027

30/06/2009

Technical Bulletin

Silnik FORD 1.8 Diesel

Rys. 4

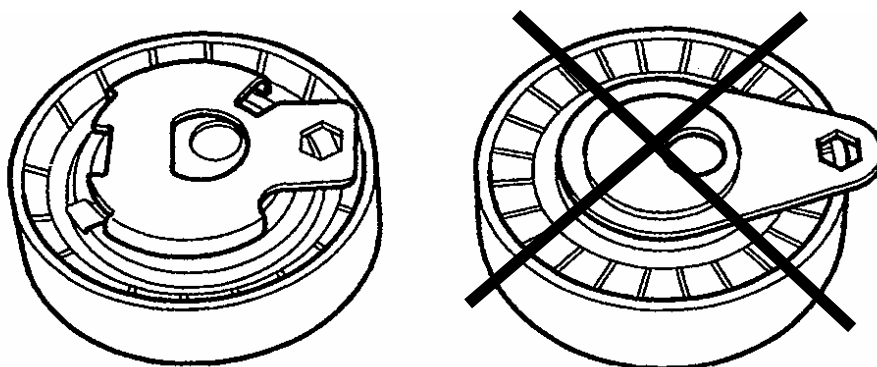
Należy sprawdzić, czy oznaczenie koła pasowego wału rozrzędu kończy się na **AC** (Rys. 4). Jeżeli zakończeniem numeru jest **AB**, należy zmienić koło na nowe (nr OE XS4Q6A256**AC**).

Rys. 5

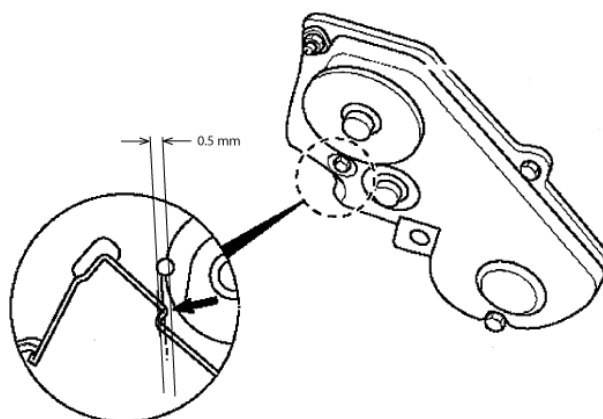
Napinacz mechaniczny stosowany pierwotnie należy zastąpić automatycznym (Rys. 5).
